## Nouveau théâtre en ville de Neuchâtel NE

**Extrait du rapport du jury**

1er prix (17 000 Fr.): **Marie-Claude Bétrix, Eraldo Consolascio**, Zurich; collaborateurs: **R. Schulthess, E. Maier, J. Guye, H. Gehrig**

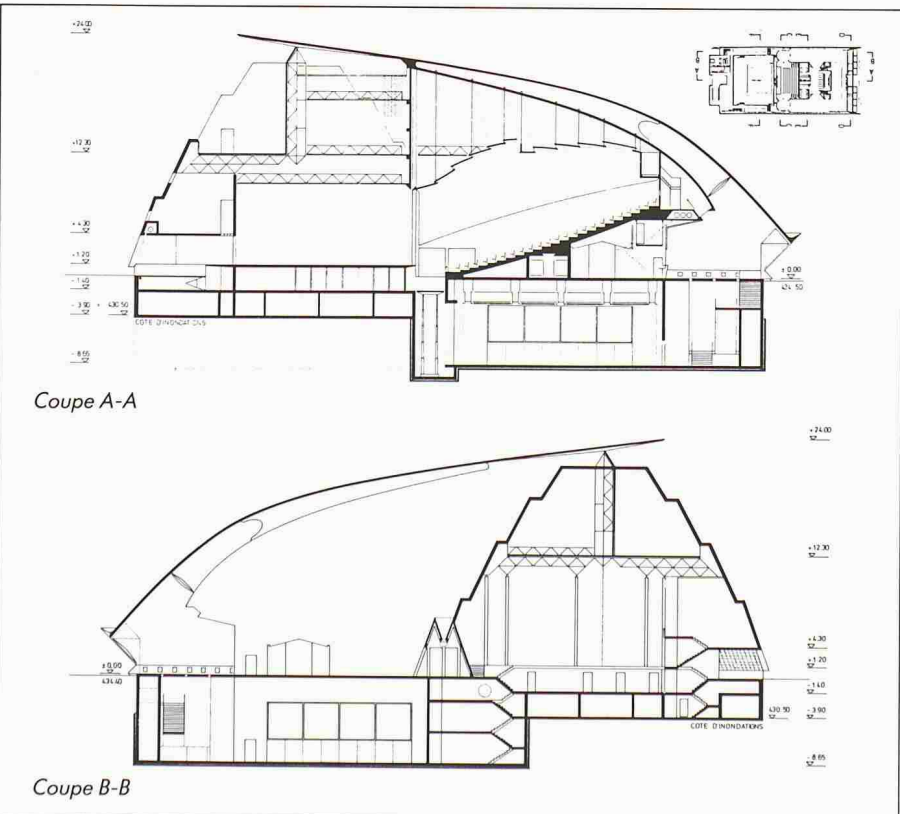
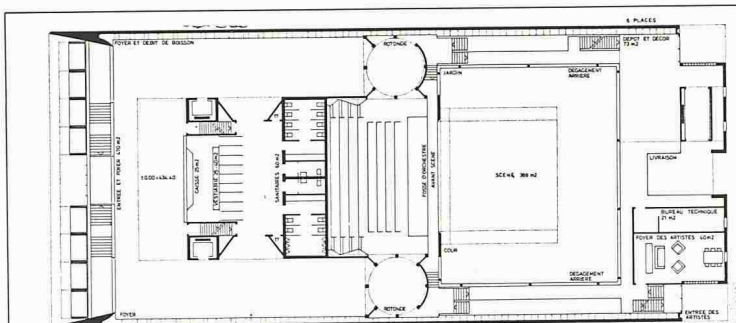
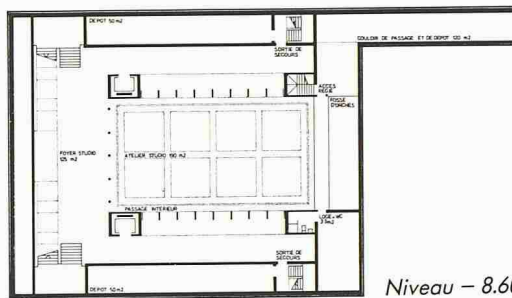
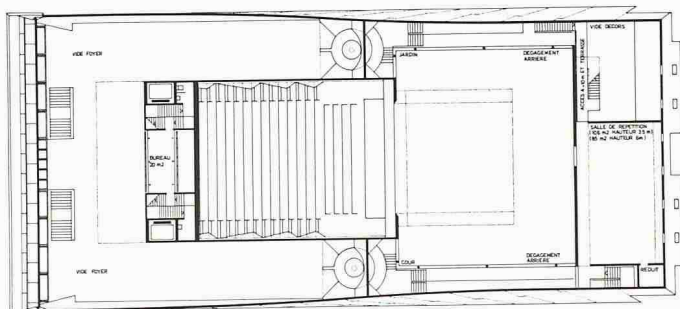
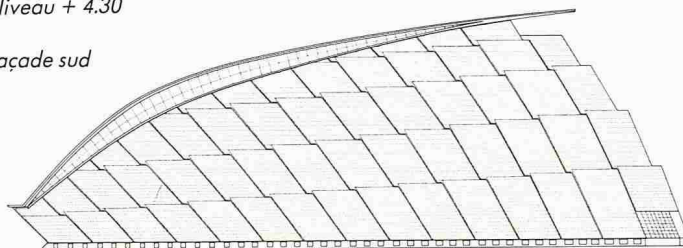
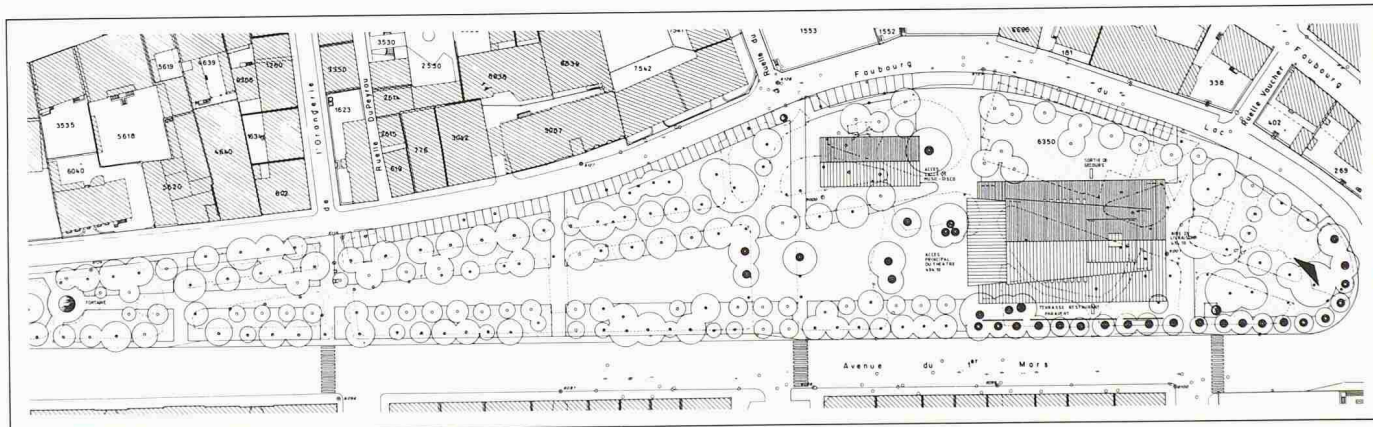
Ce projet très fort fascine, séduit et inquiète. Il fascine par la poésie qui naît du traitement des matériaux. Il séduit par sa clarté, sa cohérence et son homogénéité. S'il inquiète au premier abord par sa forme et sa façon de se poser dans le parc, l'analyse approfondie démontre qu'il est le fruit d'une pensée architecturale aboutie. Les aménagements extérieurs sont bien étudiés; le maintien de la promenade et de la rue de l'Orangerie sont heureux. La situation de la construction par rapport à l'axe de la rue Pourtalès est précise. Le restaurant est séparé du bâtiment du théâtre, en dérogation par rapport aux conditions du programme. Ce choix se situe néanmoins dans la logique du parti pris.

La spatialité intérieure fortement dramatisée répond de façon très cohérente au caractère magique du projet. Le public pénètre dans un vaste foyer, dans lequel tombe une lumière zénithale qui descend le long des parois. L'espace réservé au spectacle lui-même est fortement marqué par ce qu'on pourrait appeler «la boîte dans la boîte», symbole visible et tangible de la présence du théâtre. L'accès à la salle à partir de deux rotondes est conforme à l'esprit du projet. La hauteur du vide de scène est suffisante. La fosse d'orchestre est insuffisante dans sa partie ouverte. L'accès des décors est excellent pour la scène et pour le studio.

Le projet est caractérisé par une forme de salle qui, dans sa vue en plan, ne pose pas de problème, si ce n'est que la forme des parois latérales n'est pas tout à fait optimale en ce qui concerne la diffusion des sons. La coupe longitudinale proposée pour le plafond laisse aussi à désirer puisqu'elle ne favorise que d'une manière insuffisante une bonne distribution de l'énergie sonore sur le plan d'écoute. La disposition des locaux n'est pas tout à fait idéale, vue sous l'aspect des nuisances sonores relatives. En ce qui concerne l'acoustique, ce projet est valable dans son ensemble.

2e prix (15 000 Fr.): **Daniele Marques, Bruno Zurkirchen**, Lucerne; collaborateurs: **M. Mach, M. Ragonesi**

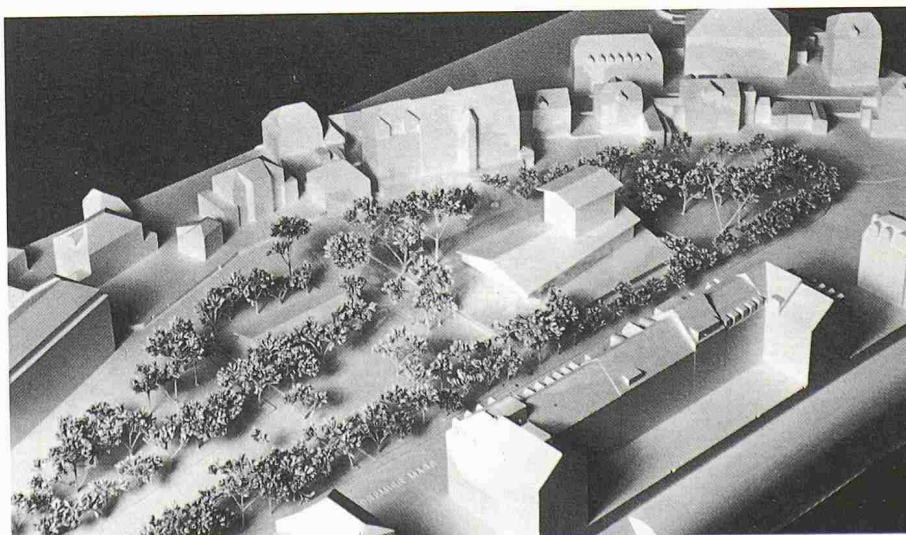
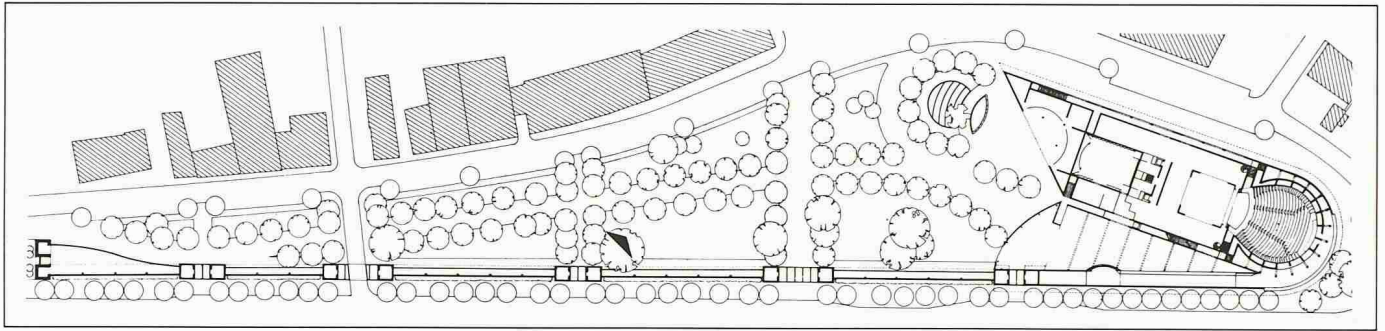
Modestement, avec une belle simplicité, les auteurs prennent une position cohérente et ferme: le bâtiment respecte le parc, il est discret, élégant, mais il ne s'affirme pas en force. Le jury a été sensible à la grande finesse de ce projet, qui découle d'une analyse fouillée du lieu. Sa position précise parallèle à l'avenue du 1er Mars maintient le caractère du parc sans tentative de l'urbaniser. Il renforce la promenade existante depuis le monument de la République et comble le vide de la Rotonde par une implantation d'arbres reconstituant ainsi la continuité du parc au nord. Avec une très grande économie de moyens, l'auteur propose une volumétrie parfaitement cohérente avec son contenu: trois volumes, trois fonctions.

3e prix (14 000 Fr.): **Vincent Mangeat**, Nyon; collaborateurs: **O. Pina, G. Mann, P. Bouvier, T. Bruttin, L. Felder, R. Gasparro, L. Savioz, P. Wahlen**

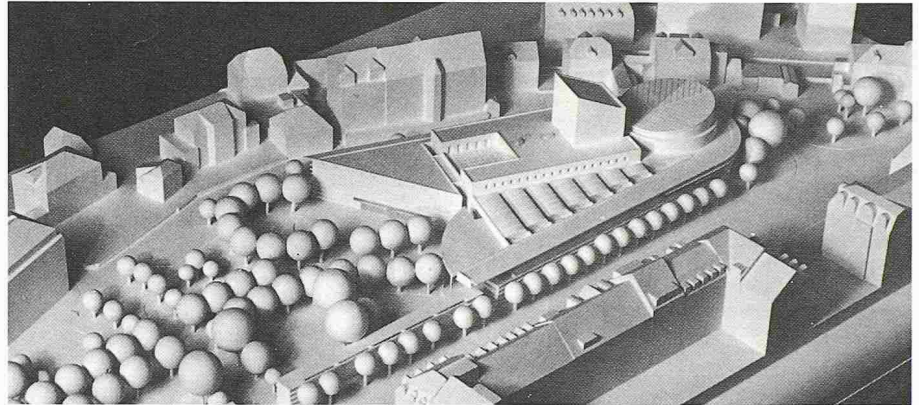
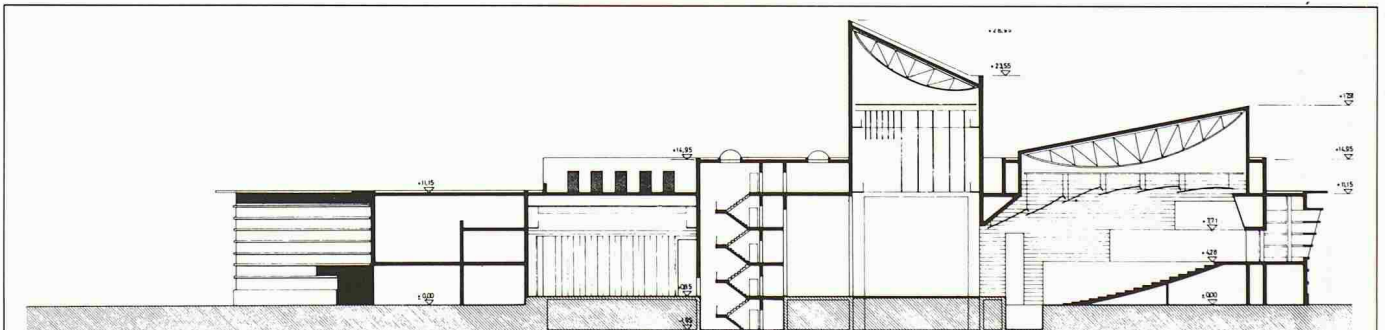
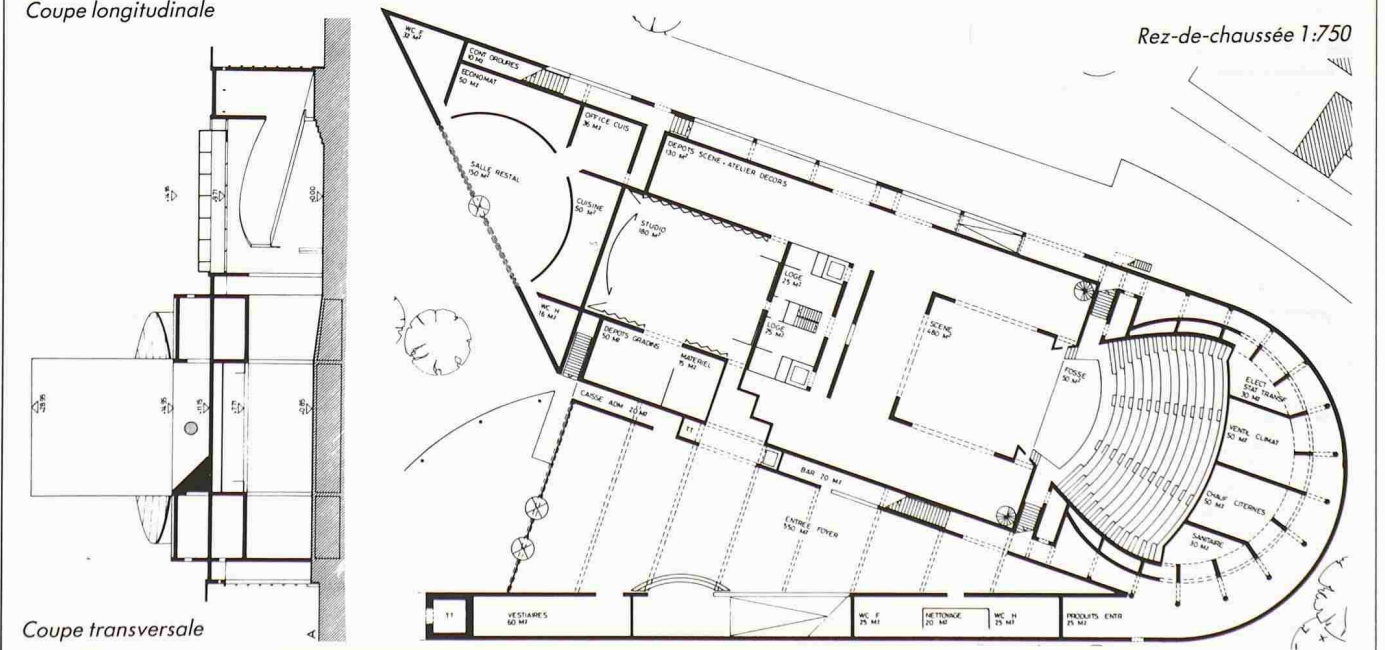
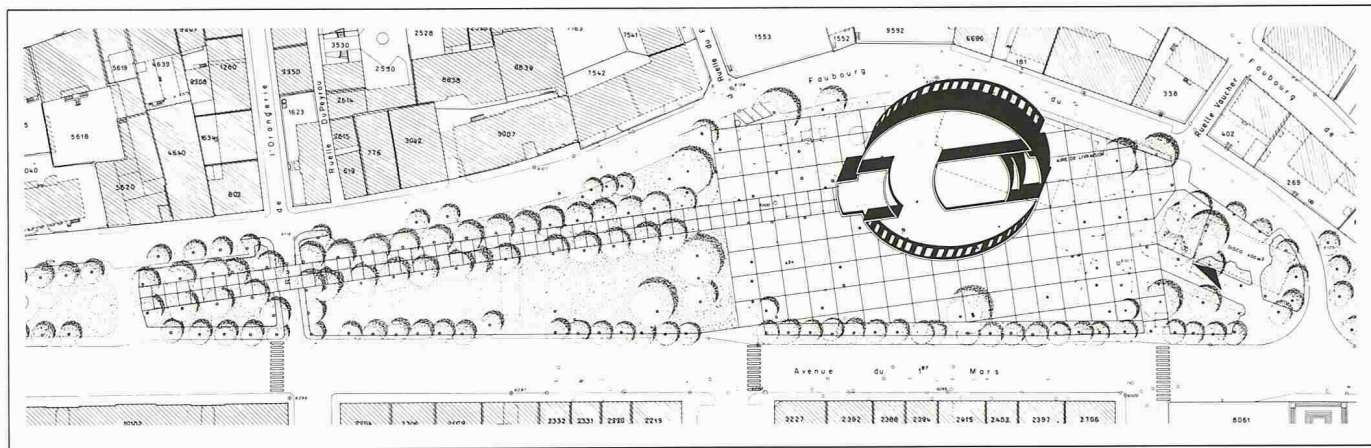
Ce projet procède à une réflexion très intéressante sur la ville. Il propose un concept unitaire et global d'un parc en forme de théâtre. Il fait partie intégrante du tissu de la ville et forme un «cadre» au parc; il reconnaît, par son implantation, le vis-à-vis des bâtiments au nord et au sud. Les circulations sont bien étudiées. La volonté d'exprimer en volume les principales fonctions du théâtre est appréciable. Elle nuit toutefois à la sobriété de l'ensemble et trompe sur l'échelle véritable du théâtre. Le traitement des façades est très subtil et cohérent. L'entrée se fait par un lieu couvert, conduisant à un grand foyer en forme de triangle, lumineux, dominant largement sur un parcours montant, avec vue sur l'espace foyer. L'esprit du projet se poursuit jusque dans l'architecture générale de la grande salle. S'agissant de technique théâtrale, on relève des points particulièrement positifs qui sont: la dimension des dégagements, l'emplacement de la régie, l'accès des décors, la situation et le volume du stu-

dio. Eléments négatifs: une cage de scène trop étroite; l'inclinaison des gradins est insuffisante et le rapport scène-salle n'est pas bon.

Le projet présente une salle de forme circulaire, délimitée par une enveloppe cylindrique nullement structurée, qui peut être à l'origine de focalisations

sonores gênantes. Pour ce qui est du plafond suspendu, celui-ci ne présente pas une ligne tout à fait optimale. Un point très positif est l'absence totale d'interférence sonore gênante entre la salle et l'atelier-studio. Par contre, l'emplacement proposé pour la discothèque n'est pas envisageable. Dans son ensemble, ce projet n'est pas satisfaisant du point de vue acoustique.

4e prix (9000 Fr.): **Bernard Vouga**, Lausanne

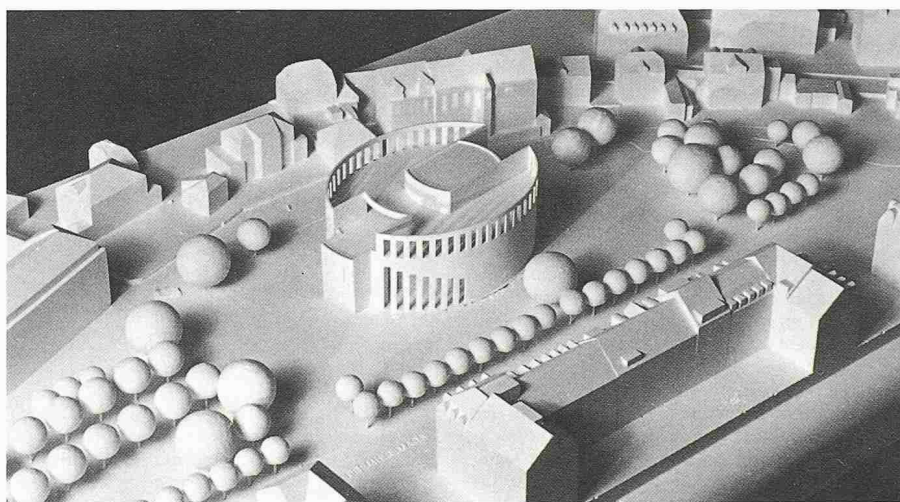
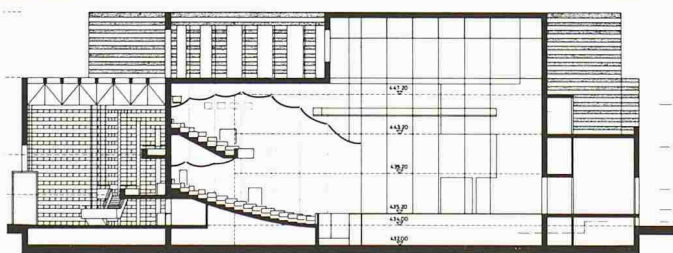
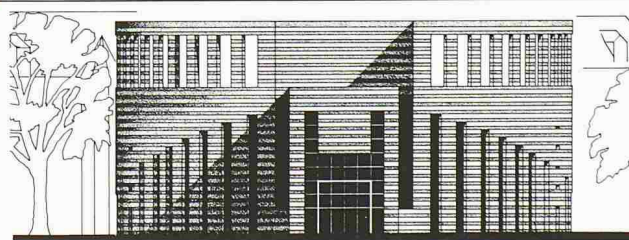
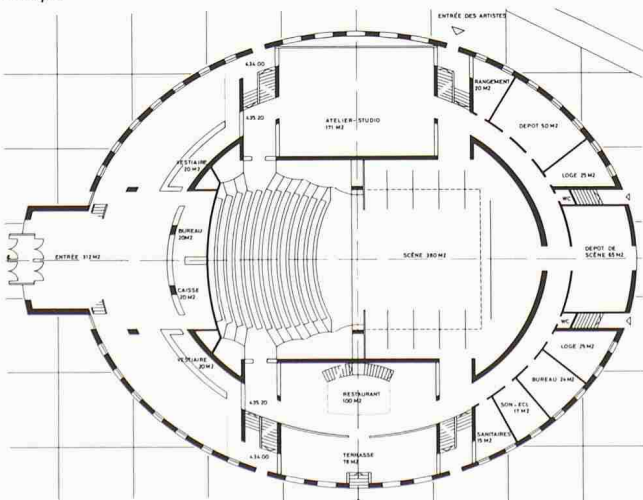
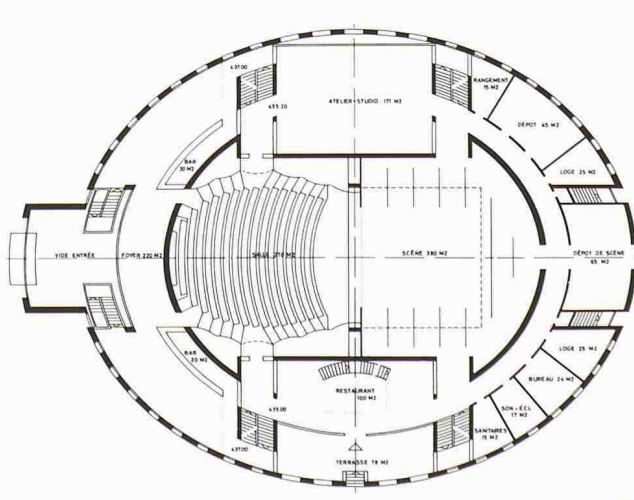
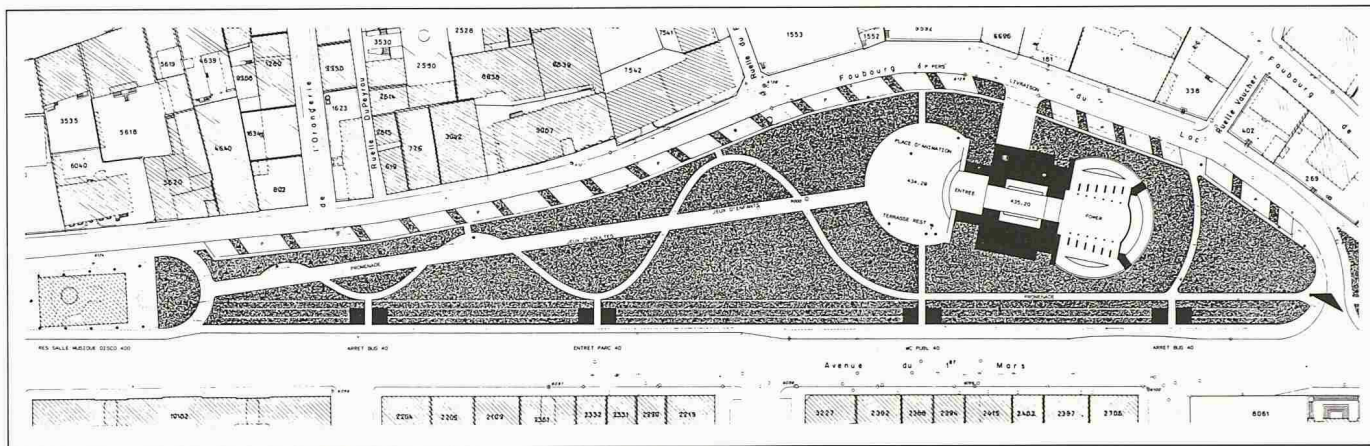
Le concurrent propose une intervention très compacte. Il partage le parc en trois parties: maintenu tel qu'il est en ouest, minéralisé au centre et non modifié à l'est. Le jardin en devient difficilement utilisable. La position du bâtiment est déterminée par l'axe de la promenade actuelle et le lieu de la plus grande largeur du parc. Cette implantation n'est pas suffisamment précise, malgré l'attache sur l'axe. La proposition de la grande surface minérale n'a pas son juste rapport avec l'objet, ni avec le bâti environnant. La volumétrie est claire et de qualité. Cependant, le rapport du contenant et du contenu est sacrifié à l'architecture. Le couronnement de l'édifice apparaît comme un élément d'occultation de la cage de scène; bien qu'il soit très fort au niveau des façades et de la volumétrie, il est regrettable qu'il ne contienne pas un espace accessible et privilégié. Malgré la contrainte que s'est imposée l'auteur en inscrivant son projet dans des ellipses concentriques, la distribution spatiale semble résolue.

Le foyer, organisé sur trois niveaux, peut paraître intéressant à cause de ses terrasses superposées. Les dimensions de la scène sont correctes. La régie est

mal située. Les accès des décors sont excellents. Le rapport scène/salle est très bon.

La salle proposée se distingue par une forme en plan et en coupe longitudinale quasi idéale du point

de vue acoustique. La même constatation ne peut toutefois pas être faite en ce qui concerne le choix de l'emplacement de l'atelier-studio et celui du restaurant par rapport à la salle. Acoustiquement parlant, ce projet n'est pas vraiment satisfaisant.

5e prix (8000 Fr.): **Marcel Ferrier**, St-Gall; collaborateur: **T. Thaler**

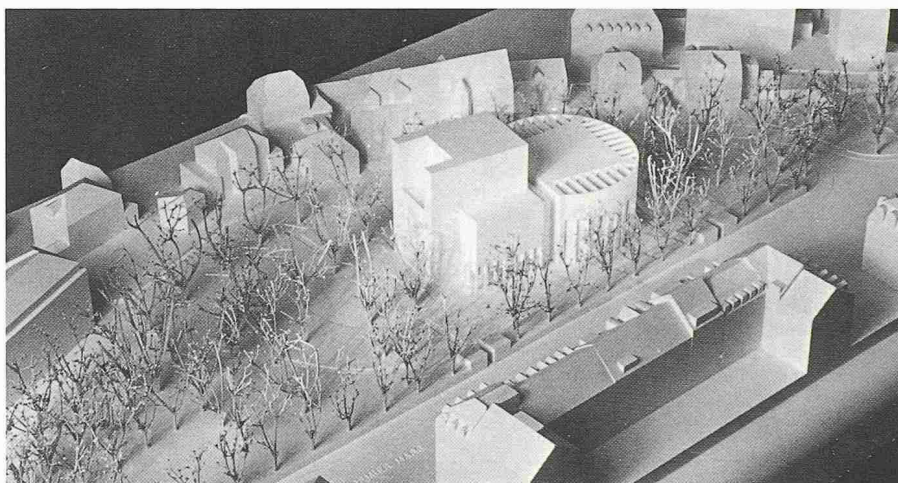
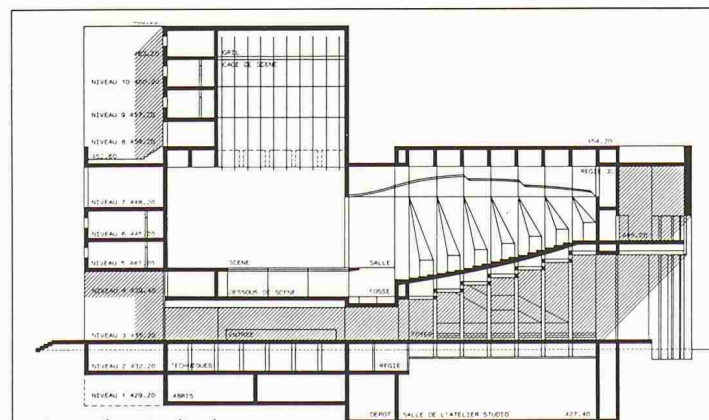
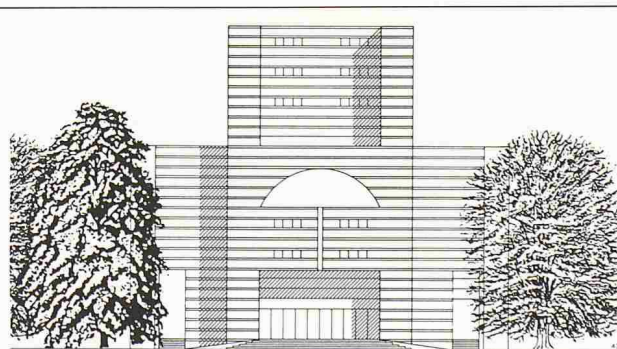
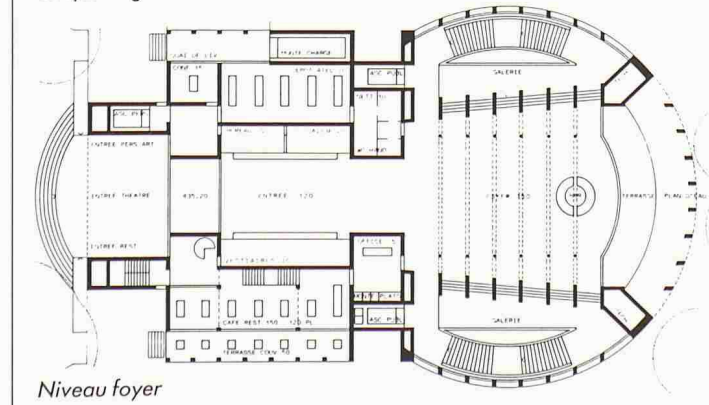
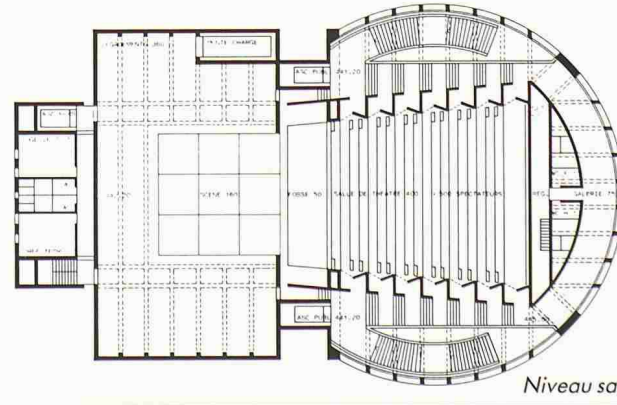
Le concurrent considère le parc dans sa globalité, entité appartenant à la ville. Il en redéfinit les limites au sud en rapport avec le bâti du XIXe siècle par un traitement approprié d'éléments qui rythment les accès et trouvent un juste rapport avec les rues transversales au sud. Le parc, devenu une zone d'accueil pour le théâtre, prend en charge le spectateur. Le théâtre est conçu comme un objet compact et précis. Les volumes sont nets; ils se réfèrent à des formes primaires bien contrôlées et expriment sans compromission le rapport contenu-contenu. Par sa position et sa volumétrie, il devient un élément signifiant pour la ville. L'auteur a manifesté la volonté de définir un long parcours conduisant les spectateurs vers la salle de théâtre et le studio.

Le grand foyer propose de généreux accès au lieu du spectacle. Par contraste, la salle de théâtre se veut modeste dans ses dimensions et le studio, lieu de recherche souterrain, s'enterre symboliquement sous la salle. Du point de vue théâtral, le rapport scène/salle laisse à désirer: un obstacle architectural sépare les volumes de la salle et de la scène. La pente de la salle est insuffisante. Les dimensions de la scène et des dégagements sont très favorables.

La forme de salle proposée avec des parois bien structurées favorisant la diffusion des sons peut être qualifiée d'optimale du point de vue acoustique. Il en est de même du plafond suspendu qui présente en coupe longitudinale une ligne quasi

idéale. Point négatif: la faiblesse d'isolement phonique qui semble exister entre la salle et les zones latérales des dégagements et des rampes d'escalier d'accès. Cependant, malgré les points faibles qui viennent d'être signalés, ce projet présente dans son ensemble de véritables qualités acoustiques.
